**Ortopedyczno - Rehabilitacyjny Szpital Kliniczny
im. Wiktora Degi Uniwersytetu Medycznego
im. Karola Marcinkowskiego w Poznaniu**

Dotyczy: postępowania o udzielenie zamówienia publicznego na zadanie: „**Rozbudowa i dostosowanie budynków Ortopedyczno-Rehabilitacyjnego Szpitala Klinicznego im. Wiktora Degi w Poznaniu**” nr ref. SZP/DT-SREM/31/22.

WYJAŚNIENIE TREŚCI SWZ NR 7

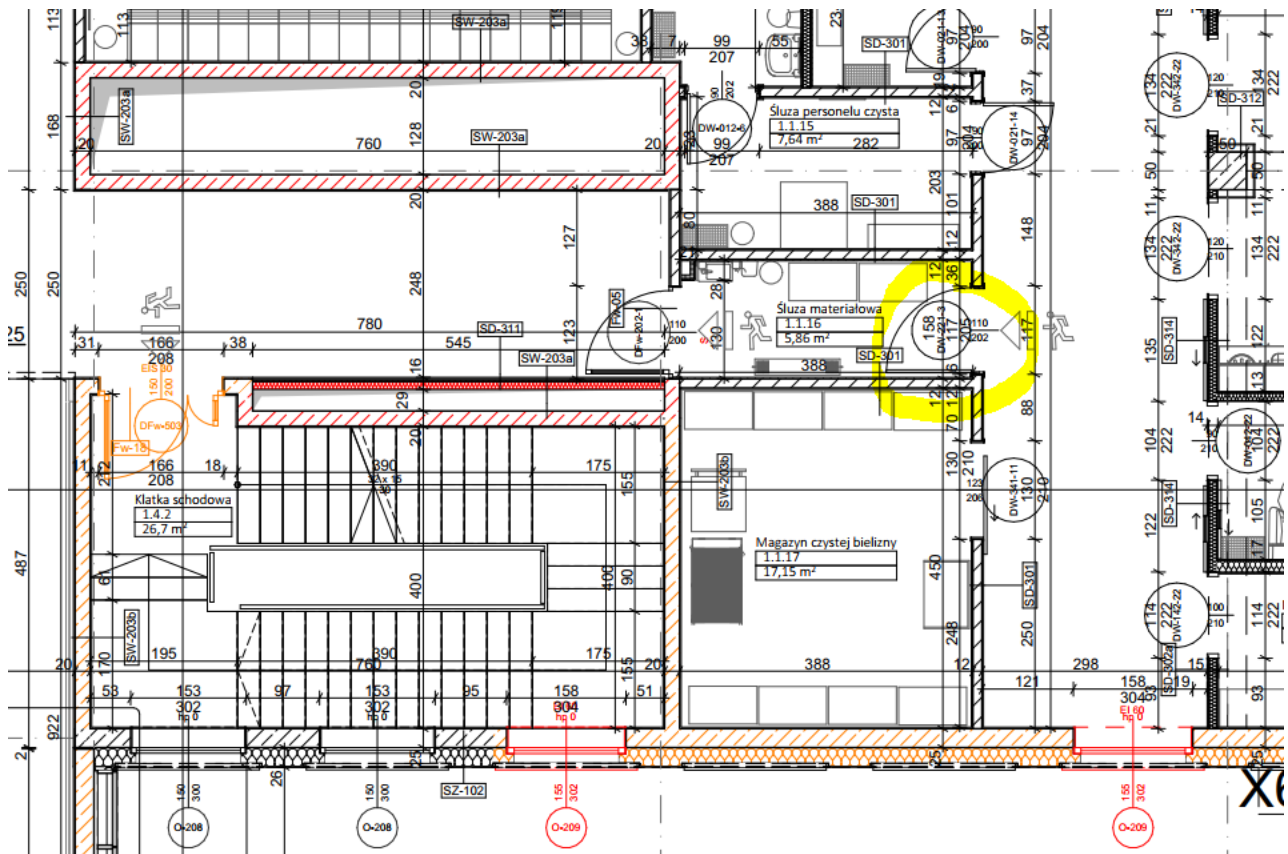
Dotyczy branży elektrycznej. Prosimy o informacje czy system RCMS w rozdzielnicach RUPS.U1.Z. powinien posiadać 2 ewaluatory? We wszystkich pozostałych rozdzielnicach występuje jedno takie urządzenie. Proszę o wyjaśnienie rozbieżności

Odpowiedź: Zamawiający informuje - ilość ewaluatorów jest dostosowana do ilości monitorowanych obwodów. Nie mamy do czynienia z regułą jednego ewaluatora dla jednej rozdzielni. Na obecnym etapie należy przyjąć zastosowanie dwóch ewaluatorów.
